[ID: 9505] NOTIFICA DI TRASMISSIONE DELLE CONTRODEDUZIONI AI PARERI E LE OSSERVAZIONI PERVENUTI IN FASE DI CONSULTAZIONE PUBBLICA AVVIATA IL 14/02/2023 E FORMALMENTE CONCLUSA IL 04/05/2023 NELL'AMBITO DELLA PROCEDURA DI VIA DELL'HUB ENERGETICO AGNES ROMAGNA 1&2

in qualità di Amministratore Delegato della società Agnes S.r.l. (di seguito “**Agnes**”) con sede legale in Via Del Fringuello 28, Ravenna (48124) e partita IVA 02637320397,

Figura 1: Posizione delle stazioni di rilievo in mare dell'avifauna nei parchi "Romagna 1" e "Romagna 2". È inoltre indicata la stazione di osservazione a terra (ST)

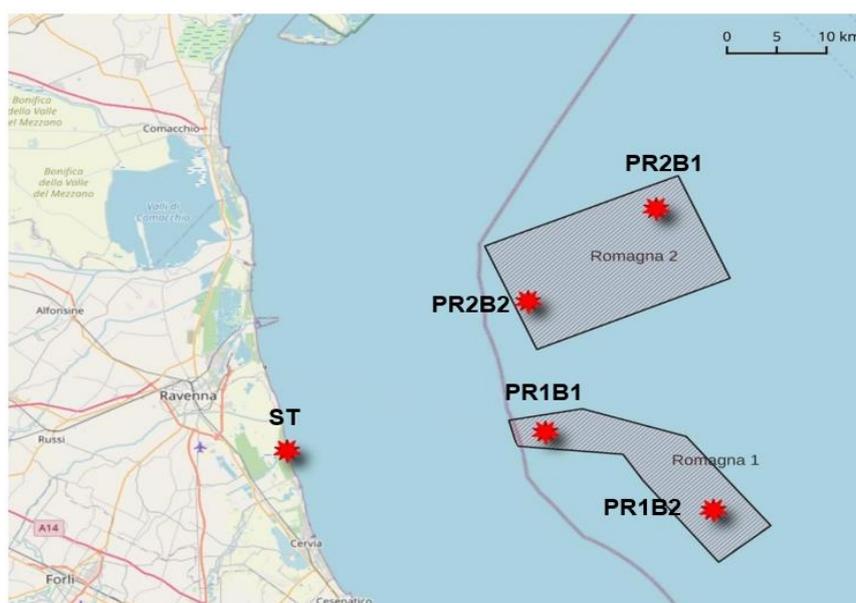
Anche per quanto riguarda l'avifauna dato l'interessamento di rotte migratorie importanti sarà necessario elaborare un piano di monitoraggio quinquennale che dia conto delle modificazioni indotte dalla presenza e dal funzionamento delle strutture offshore sul comportamento migratorio degli uccelli."

In ogni caso, vista la particolare sensibilità della componente, Agnes è in accordo con la richiesta di aggiornare il Piano di Monitoraggio Ambientale già proposto con il documento AGNROM_PMA-R_PMA, con un monitoraggio quinquennale che dia conto delle modificazioni indotte dalla presenza e dal funzionamento delle strutture offshore sul comportamento migratorio degli uccelli.

Figura 4: Percorso elettrodotti in T.O.C. limitrofo all'area boschiva del Riserva Naturale dello Stato "Pineta di Ravenna" (doc. AGNROM_EP-F_INQ-TRACCIATO-VINNAZ)

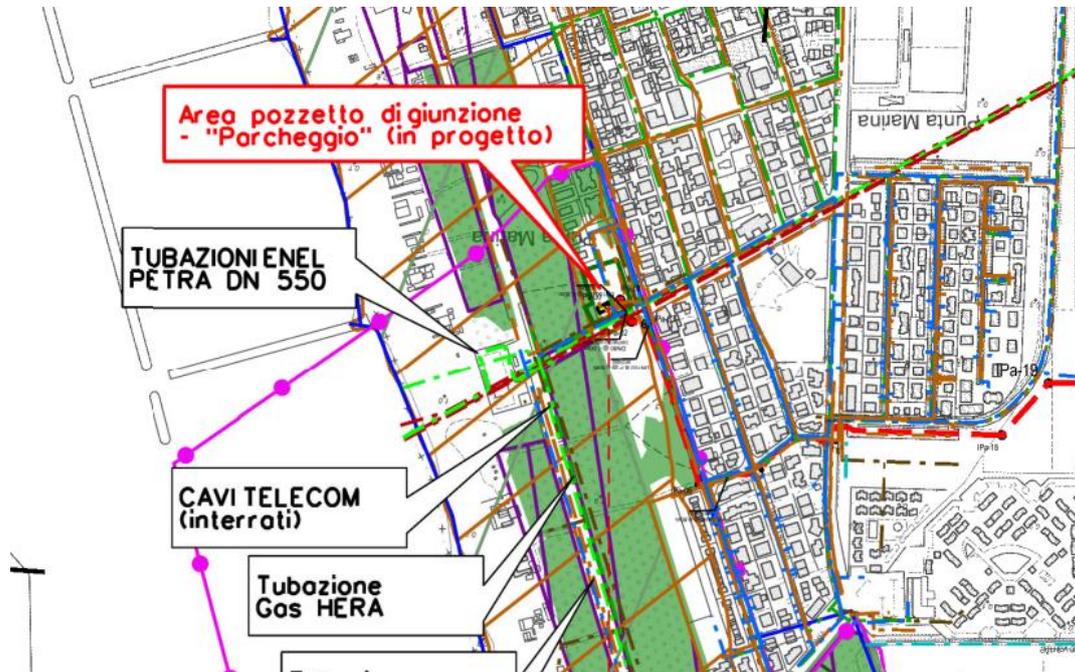
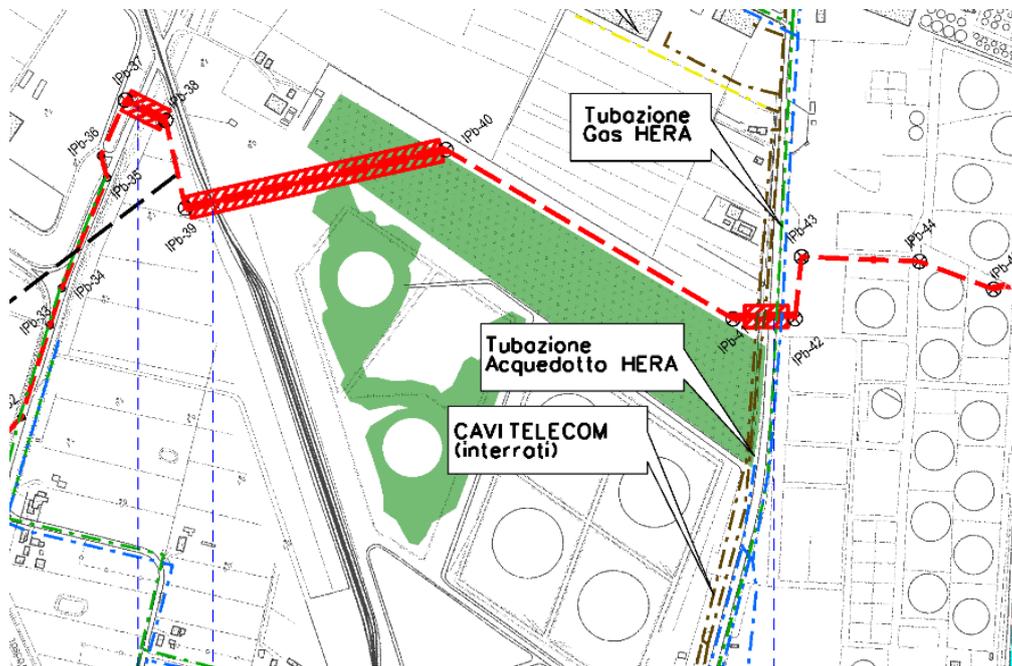
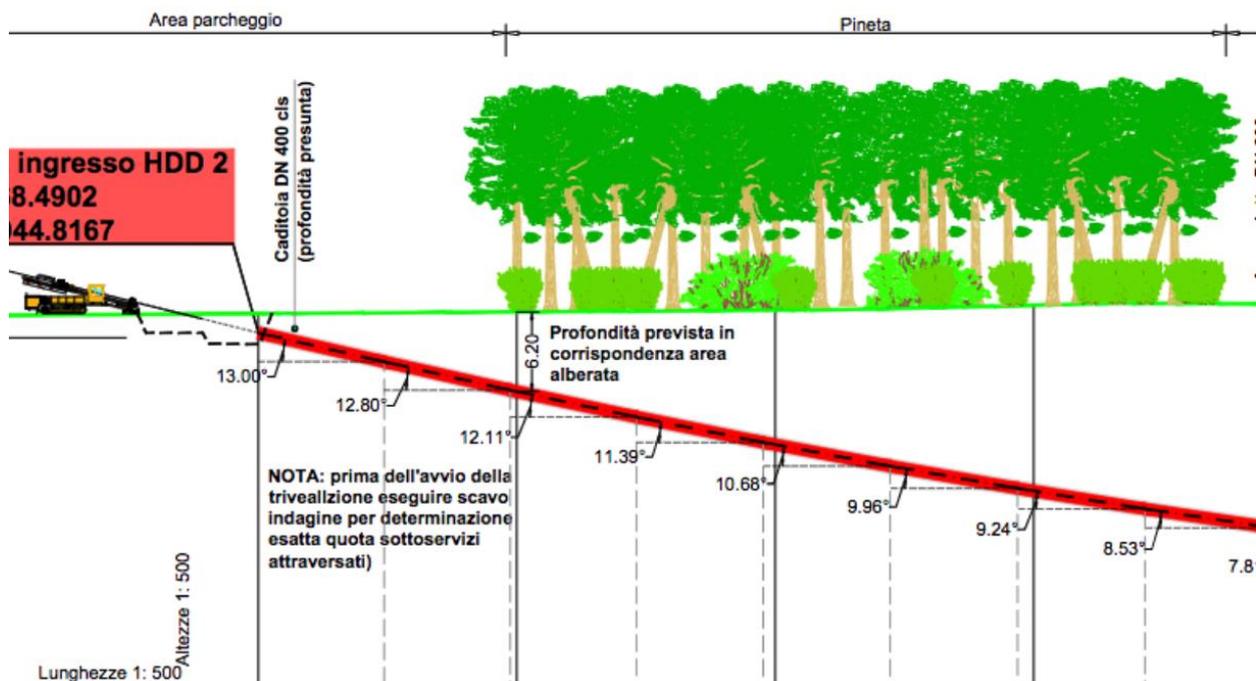
3) occorre inserire, nella tavola di inquadramento delle opere terrestri sui vincoli provinciali (elaborato "AGNROM_EP-D_INQ-TRACCIATO-VINPRO.pdf"), le cosiddette "aree forestali", riportate nella carta forestale della Provincia di Ravenna, nella quale tra l'altro si evince che un tratto di elettrodotto a 380 KV (tra i punti IPb-41 e IPb-40, all'interno del comparto "ex-AGIP") è situato all'interno di un'area boscata (pineta); lo stesso tratto di elettrodotto peraltro è riportato esternamente a tale area nella tavola di inquadramento delle opere terrestri sui vincoli nazionali, ma si ritiene possa essere un errore. Tale considerazione porta ad avere questo tratto di tracciato in variante rispetto agli strumenti urbanistici vigenti, considerando che, come riportato in relazione, "nelle aree occupate da boschi, vegetazione ripariale e colture arboree, l'apertura dell'area di passaggio comporterà il taglio delle piante, da eseguirsi al piede dell'albero secondo la corretta applicazione delle tecniche selvicolturali, e la rimozione delle ceppaie". Si chiede pertanto di indicare quale sia la consistenza della fascia di alberature che verrà rimossa per poter posare il cavo interrato, valutando inoltre le necessarie opere di compensazione degli abbattimenti.

Il proponente specifica inoltre che, per quanto riguarda entrambi le fasce boschive, **NON sono previste rimozioni dell'alberatura presente.**

Figura 8: Percorso elettrodotti con T.O.C. passante sotto il passaggio ferroviario

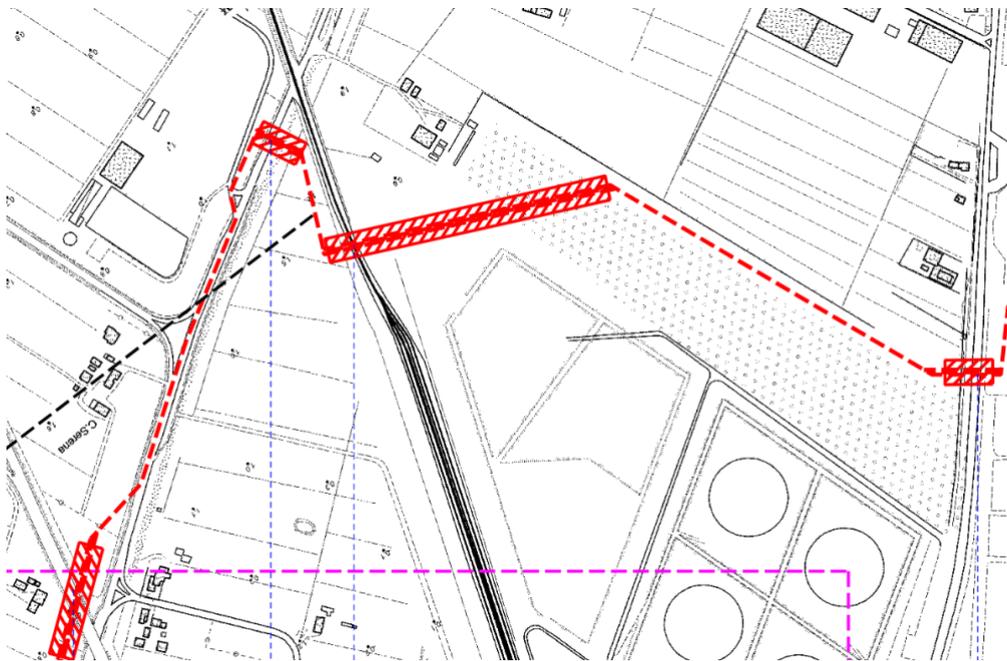
4) considerato che nell'area ferroviaria dello scalo merci destra Candiano (rif. elettrodotto 380 KV tra i punti IPb-39 – IPb-38), in prossimità di via Canale Molinetto, sono programmati/previsti interventi di potenziamento con nuovi fasci di binari, si ritiene opportuno valutare, di concerto con RFI, modifiche al tracciato di progetto per lasciare indenne da scavi a cielo aperto l'area ferroviaria e, comunque, evitare parallelismi dell'elettrodotto rispetto ai binari di previsione;

Da colloqui intercorsi con Sapir Spa, proprietario dell'area, durante la fase di selezione del tracciato, è emerso che l'intervento di potenziamento da parte di RFI non coinvolgerà l'area di passaggio dei cavidotti come da Progetto.

Dalle discussioni avute con Sapir Spa, proprietaria dell'area, durante la fase di selezione del percorso, è emerso che l'intervento di potenziamento da parte di RFI non coinvolgerà l'area di attraversamento dei cavidotti come indicato nel Progetto. Come evidenziato nella figura sottostante, il tracciato attraverserà l'area interessata dai nuovi binari ferroviari utilizzando la tecnica di trivellazione orizzontale controllata (T.O.C.), garantendo così l'assenza di impatti sul progetto di ampliamento dei binari. È importante sottolineare che eventuali ottimizzazioni del percorso potranno essere apportate nella fase di progettazione esecutiva di dettaglio. Inoltre, ulteriori approfondimenti saranno condotti in collaborazione con RFI al fine di ricevere il nulla osta in fase di Autorizzazione Unica, tenendo conto delle fasce di rispetto.

Figura 9: Estrapolato delle planimetrie dell'area riservata agli uffici operativi in area Agnes Ravenna Porto

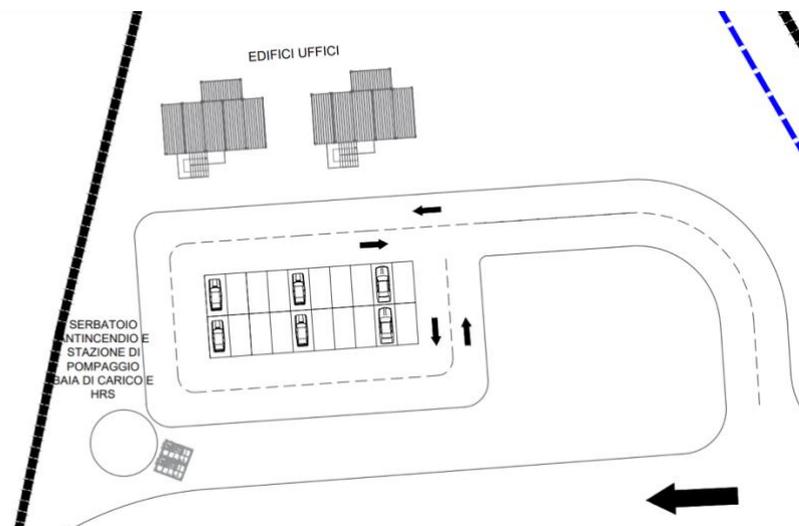
In merito al progetto in oggetto si precisa che occorre integrare la documentazione con i grafici relativi alla planimetria, piante e prospetti degli uffici con le relative dimensioni e distacchi previsti nell'area Ravenna Porto. Dovranno inoltre essere indicate, oltre alle distanze da altri fabbricati e dai confini, le superfici complessive dei fabbricati (uffici, magazzini, warehouse, centro di controllo, sala manutenzione ecc.) ai sensi della DAL 922/17, ai fini della verifica delle dotazioni di parcheggio privato da indicare nell'area di intervento.

Per quanto concerne gli uffici destinati alle attività di gestione, esercizio e manutenzione degli impianti, si è valutata l'opzione di utilizzare una soluzione containerizzata composta da container di dimensioni 20". Tale soluzione è comunemente impiegata per soddisfare tali esigenze, in quanto consente la scalabilità degli uffici in base alle necessità durante il ciclo di vita degli impianti. Essa offre inoltre facilità di installazione e manutenzione, garantendo al contempo tutti i comfort necessari per la viabilità degli ambienti lavorativi.

Figura 1: Distanze tra gli aerogeneratori dell'impianto "Romagna 1"

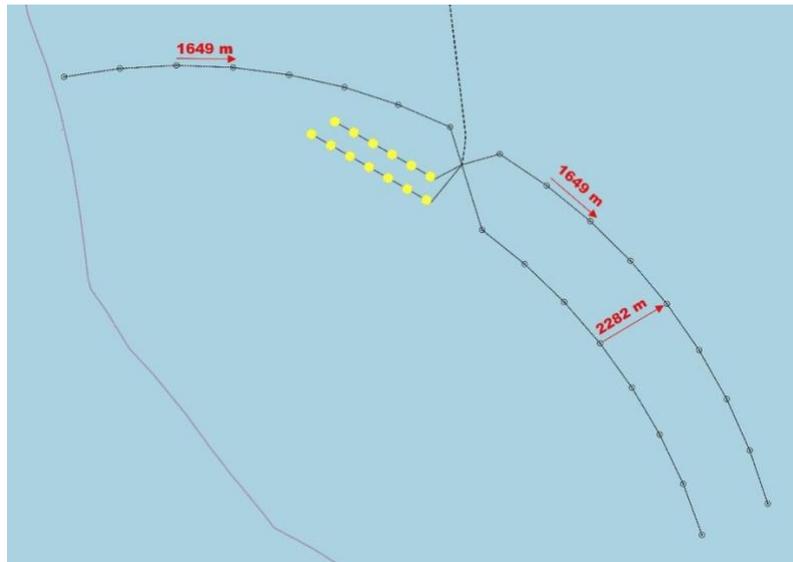
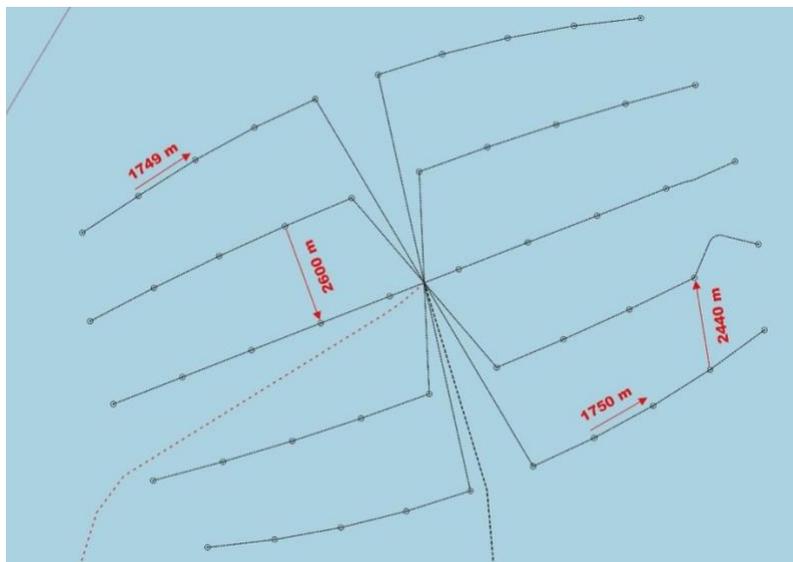
*Tal richiesta scaturisce dai contenuti della Tavola Planimetria delle opere a mare con indicazione delle aree di interdizione e della Relazione su filosofia di sicurezza dell’hub energetico e relative prescrizioni ed in particolare a pg.21 di tale documento viene indicato sia per le attività di pesca che per la navigazione ed il transito (di natanti ed imbarcazioni) la possibilità di entrare all’interno delle aree off-shore di Romagna 1 e Romagna 2 solo a seguito di rilascio di SPECIFICO PERMESSO, mentre risulterà sempre interdetta la navigazione alle navi (con stazza oltre i 24 metri di lunghezza). **Non risulta esplicitato quale autorità debba/possa rilasciare tale permesso o addirittura se sia il titolare degli impianti off-shore (concessionario) che intende fare propria tale attività.***

e di circa 1750 m per Romagna 2. La proponente non ha l'autorità di definire quali siano le disposizioni di sicurezza e le conseguenti aree interdette al transito delle imbarcazioni, ma ritiene che le ampiezze sopra riportate siano ampiamente sufficienti per rendere gli impianti accessibili alla navigazione, se pur con opportune limitazioni e regolamentazioni disposte dall'Autorità Marittima di competenza.

Figura 3: Impianto Romagna 1 su traffico navi cargo - Emodnet 2019

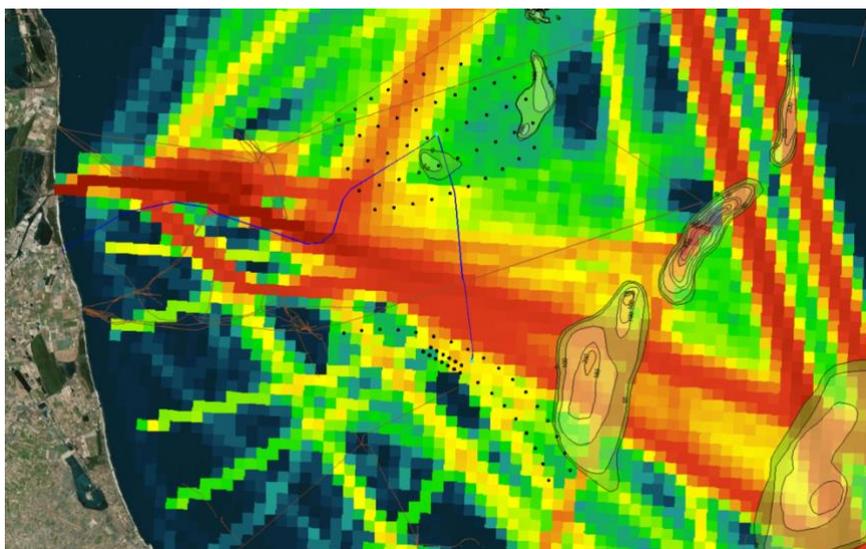
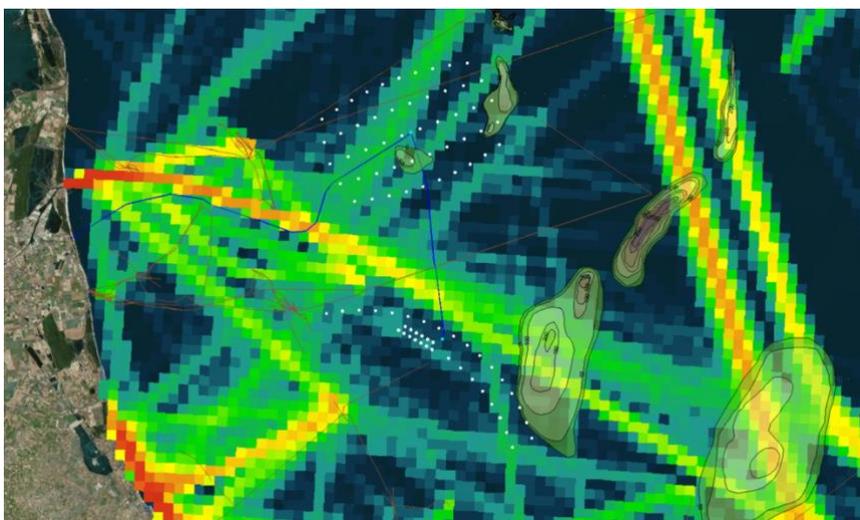
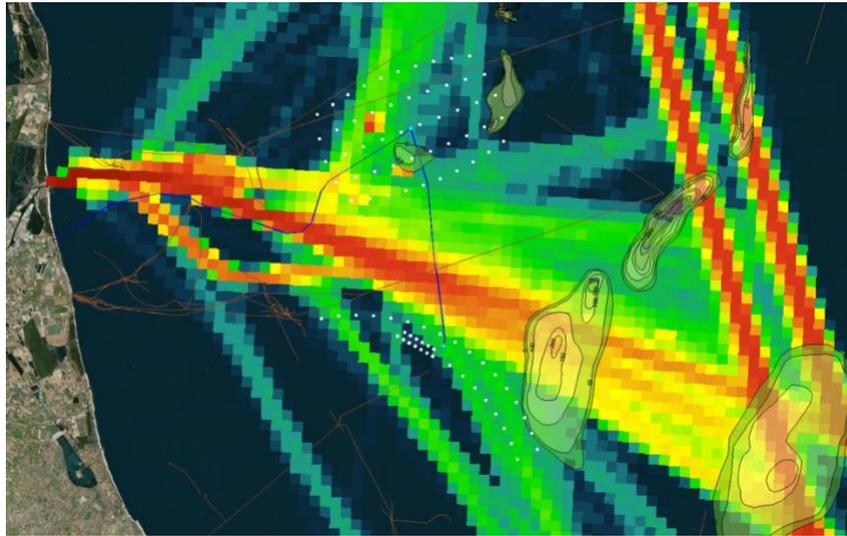
Nel caso tale soluzione non fosse attuabile per vincoli preesistenti non modificabili, si chiede almeno di traslare maggiormente verso nord il layout di Romagna 1, anche più a settentrione della versione precedentemente presentata da Agnes e quindi più distante dalla costa riminese."

In secondo luogo, una disposizione ortogonale, come mostrato dalla figura sottostante, non comporterebbe una riduzione dell'impatto sul traffico navale, bensì un sostanziale peggioramento.

In aggiunta a questi aspetti, un altro confine che restringe le possibilità di riconfigurazione di Romagna 1 sono i **depositi di sabbie relitte** mostrati nelle figure. Questi depositi, infatti, sono utilizzati dalla Regione per il ripascimento delle spiagge e, fatta eccezione per alcuni depositi secondari, sono un elemento di sensibilità la cui sovrapposizione con le turbine o gli elettrodotti è da ridurre al minimo. La Regione Emilia-Romagna ha

In conclusione, l'attuale configurazione spaziale di Romagna 1 è il frutto di numerosi e reiterati sforzi di progettazione, basati su una valutazione attenta degli elementi di sensibilità presenti, e a nostro parere una sua modifica risulterebbe controproducente su diversi profili.
